Vår ref: SB-SL-CRO-09-ENV-000001

Vedrørende: Tillatelse 2023.0327.T

Sotralink CJV ber om endring av deler av vilkår 3.1 i tilatelsen, samt SFVLs vurdering av omprosjektering i forhold til omsøkt løsning som berører vilkår 1.1 og vilkår 3.1. Sotralink ber også om SFVLs vurdering av planlagt mellomlagring av sedimentmasser fra innsjøen.

Area 09 Stiavatnet. Endret prosjektering av utfylling

REPLACEMENT ALONG THE WEST SHORE

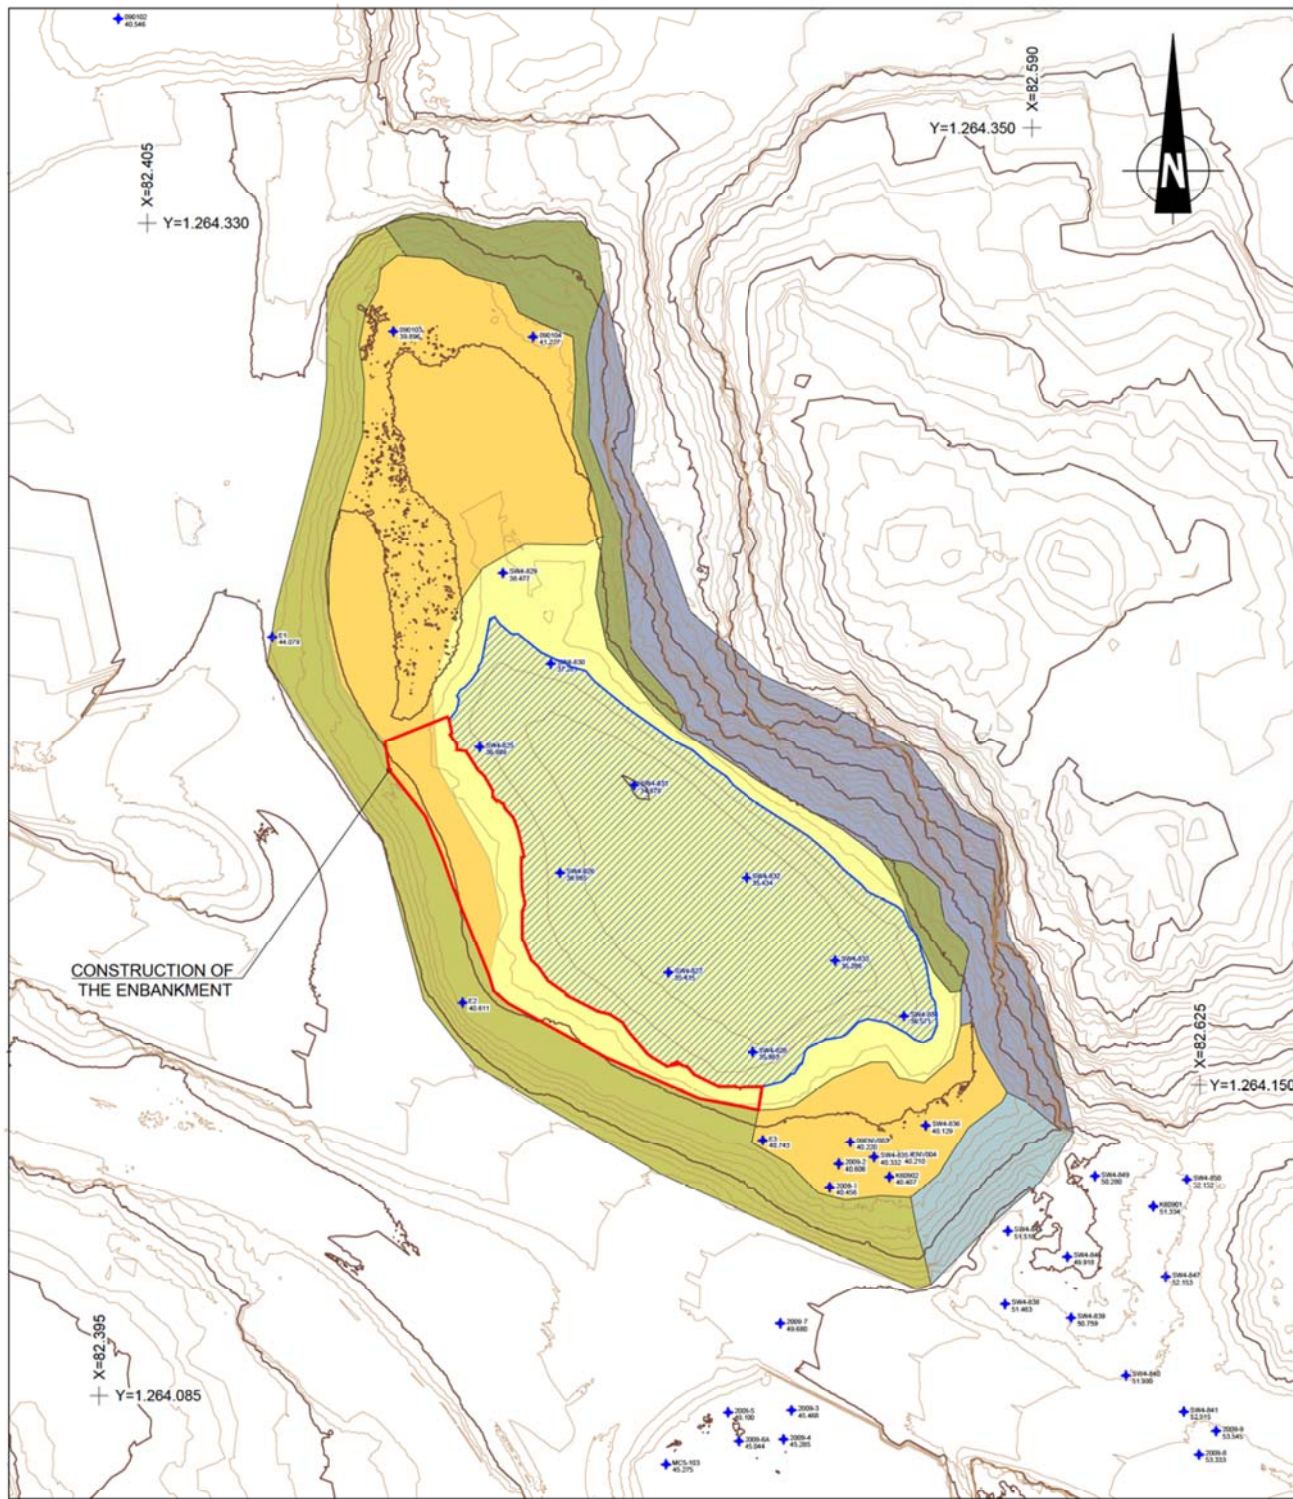
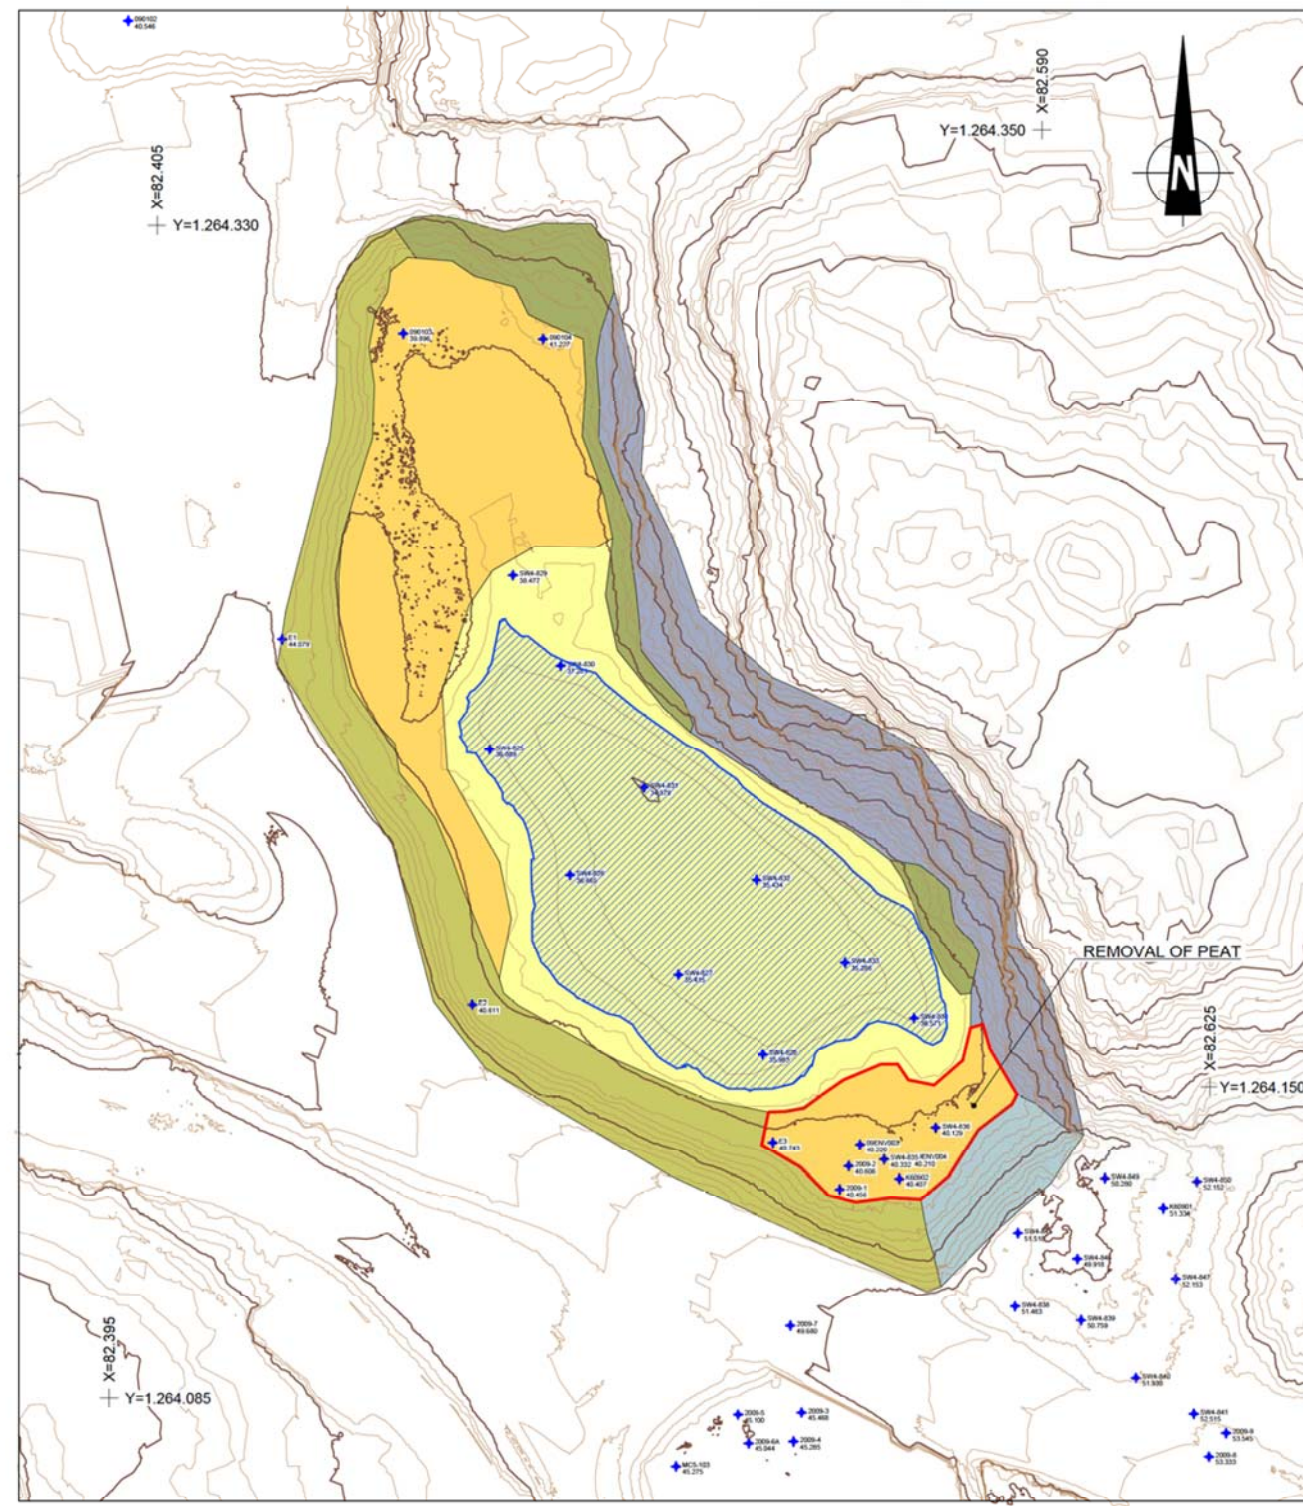
1. Senking av vannspeilet til kote +37. Se vedlegg A, fase I.
2. Fjerning av torv til kote +37 i nordvestre ende av Stiavatnet (ca. 7 000 m³). All torv vil da være fjernet i denne delen av vatnet. Se Figur 4 og vedlegg A, fase II.

3. Utfylling i nordvest med steinmasser (f.eks. med tunnelmasser) etter at torven er fjernet. Det bør fylles til minst kote +39,8 før start av trinn 8. Se vedlegg A, fase II.

4. Masseutskifting med steinmasser, for eksempel tunnelmasser, langs vestbredden av vatnet (ca. 3 000 m³). Torv fjernes i hele dybden, også under vannstanden som ligger på +37. Masseutskiftingen må utføres seksjonsvis. Se vedlegg A, fase III.

5. Fjerning av torv til kote +37 i sørøst i Stiavatnet. Se vedlegg A, fase IV.
6. Masseutskifting under vann av gjenværende torv (ca. 1 m tykkelse) med sprengstein uten finstoff (<10 % innhold av partikler <0,008 mm), fra kote +37 til ca. kote +36 (til toppen av morenelaget). Deretter fylles det videre opp til kote +39,8 med steinmasser (f.eks. tunnelmasser). Se vedlegg A, fase IV.

7. Seksjonsvis utfylling med steinblokker med Ø>700 mm fra kanten av den masseutskiftede torven i sørøstenden av vannet. Fyllingen i sørøst gir en trygg tilgang til den dypeste delen av vannet. Se vedlegg A, fase V.

8. Seksjonsvis utfylling med steinblokker Ø>700 mm i den dypeste delen av vannet, fra sør mot nord. Vannstanden skal aldri være lavere enn kote +37. Utfyllingen vil medføre en heving av nivået av gytje etter hvert som fyllingen med steinblokker fortsetter mot nord, og nivået av steinfyllingen må derfor tilpasses slik at en sikrer en tørr arbeidsplattform. Det er ventet at nivået av gytje vil gå opp til kote +40. Se Figur 4 og vedlegg A, fase V.
